COMMISSION ROYALE DES MONUMENTS ET DES SITES
KONINKLIJKE COMMISSIE VOOR MONUMENTEN EN LANDSCHAPPEN

Réf. DPC : 2043-0545/15/2022-017PR (corr. DPC :P. Bernard)
Réf. NOVA : 04/PFU/1828106
Réf. CRMS : GM/BXL21521_691_PUN_Eperonniers_61
Annexe : 1 dossier

Objet : BRUXELLES. Rue des Eperonniers, 61. Restaurer les façades avant et arrière ainsi que les cheminées et isoler le pignon latéral. Demande de permis unique.

Avis conforme de la CRMS

Projet (pignon) - Document extr ; du dssoer de demande

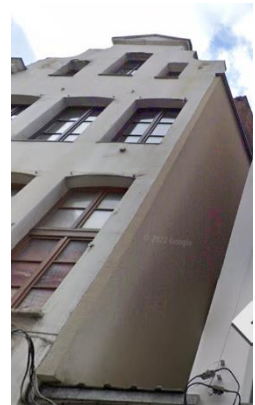
- le dérochement (local) de l'enduit existant devra aussi permettre de documenter davantage la maçonnerie d'origine. Les traces archéologiques découvertes doivent être soigneusement étudiées pour essayer de documenter davantage l'ancien profil du pignon et du couronnement d'origine (gradin ou fronton ?). Les détails seront affinés en tenant compte des éventuelles traces qui subsisteraient sous l'enduit. A défaut de découverte de vestiges pouvant guider le projet, on maintiendra la forme actuelle des rampants du pignon avec simple ajout d'un couvre-mur en zinc, muni d'un bourrelet casse-goutte évitant les ruissellements d'eau sur la façade.

- Si les découvertes ne permettent pas de documenter la forme exacte du fronton d'origine, la proposition de refaire un fronton traditionnel triangulaire peut être acceptée. Dans ce cas, le profil des rampants devrait être affiné en s'inspirant d'exemples encore en place sur d'autres bâtisses. Ces rampants seront réalisés dans une pierre non gélive, peints dans le ton de la façade et couverts d'un capot en zinc. Les détails adaptés seront soumis pour approbation à la DPC ;
